改善箇所説明図

「不具合発生箇所」

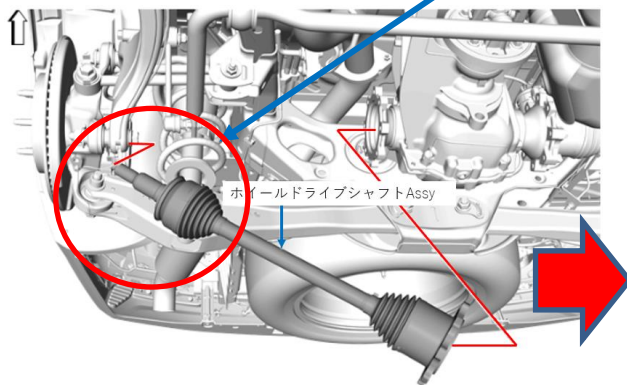
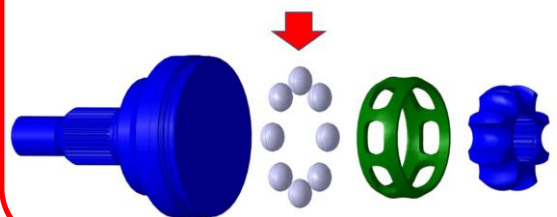
不 具 合 部 品

アウトボードジョイントボール

は、リアホイールドライブシャフトアウトボード
ジョイント部を示す。

<不具合の状況>

サプライヤーにおいて、リアホイールドライブシャフト Assy 構成部品であるアウトボードジョイントボール製造時に、熱処理不足が発生した。そのため、硬度が十分でないボールが使用されており、使用過程において摩耗や変形が発生することがあり、この症状が発生した場合、異音や振動が発生することがある。そのままの状態で使用し続けると焼き付きを起こし、ホイールドライブシャフトアウトボードジョイント内でボールが破損した場合、空転を起こし、最悪の場合推進力が低下し走行が出来なくなる恐れがある。

<改善内容>

全車両、リアホイールドライブシャフト Assy を良品に交換する。

<識別方法>

運転席側 A ピラー(下側ドアヒンジの下)に黄色ペイントを塗布する。
